Naše číslo
CS SVP OZ BB 29/2020/111 - 39211

Banská Bystrica
15.12.2020

Vec: „Sanácia zosuvov na cestách III. triedy, Železná Breznica, Lovča, Rykynčice, Prestavky, Rudno - Voznica, - III/1556, Rykynčice“ – dopĺňajúce stanovisko správcu vodného toku a povodia k PD v stupni DSP/DRS

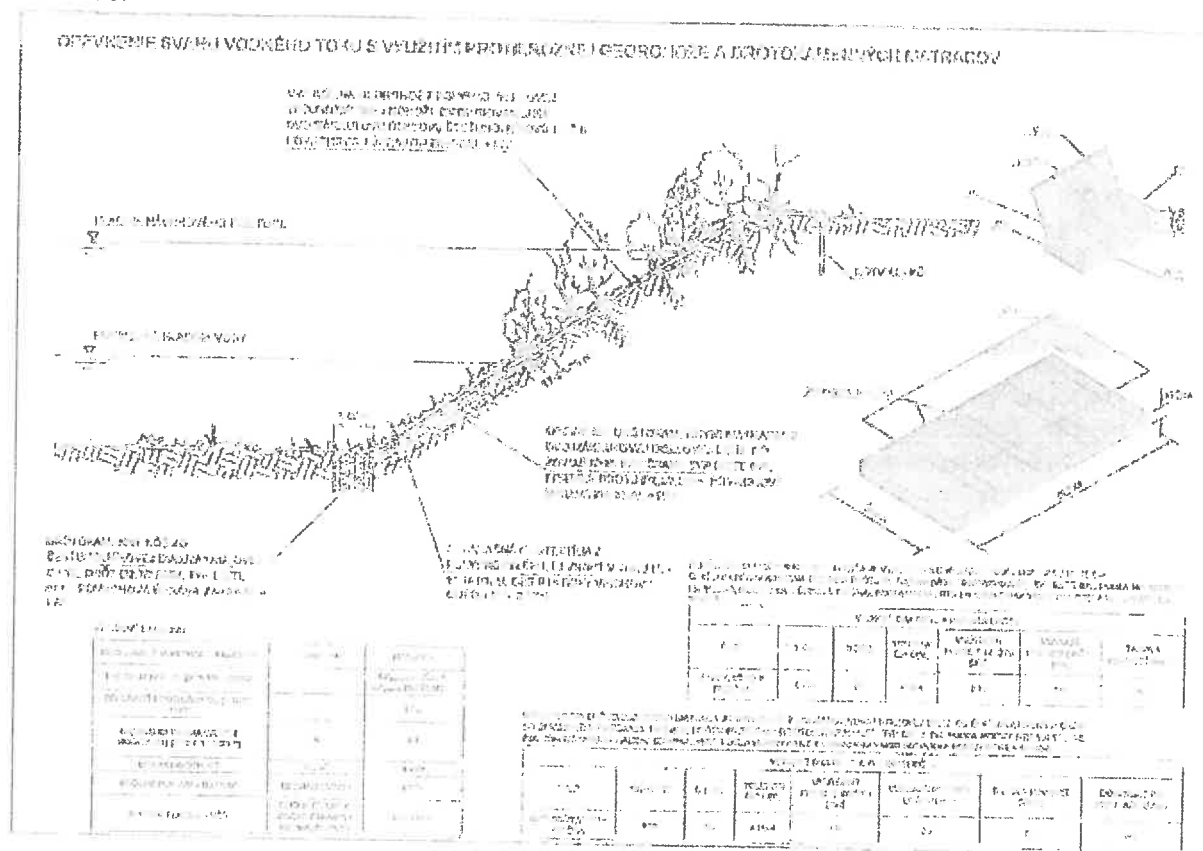
Nami navrhované doporučení úpravy svahu toku sú uvedené aj v spomínanom Metodickom pokyne č. 3/2016:

Uvedené stanovisko č. CS SVP OZ BB 29/2020/107 – 39211 zo dňa 20.11.2020 k stavbe „Sanácia zosuvov na cestách III. triedy, Železná Breznica, Lovča, Rykynčice, Prestavky, Rudno - Voznica, - III/1556, Rykynčice“ je spracované v súlade s Metodickým pokynom č. 3/2016. V nadväznosti na predmetné stanovisko netrváme na tom, aby výška opevnenia gabionovými matracami po svahu bola min. do
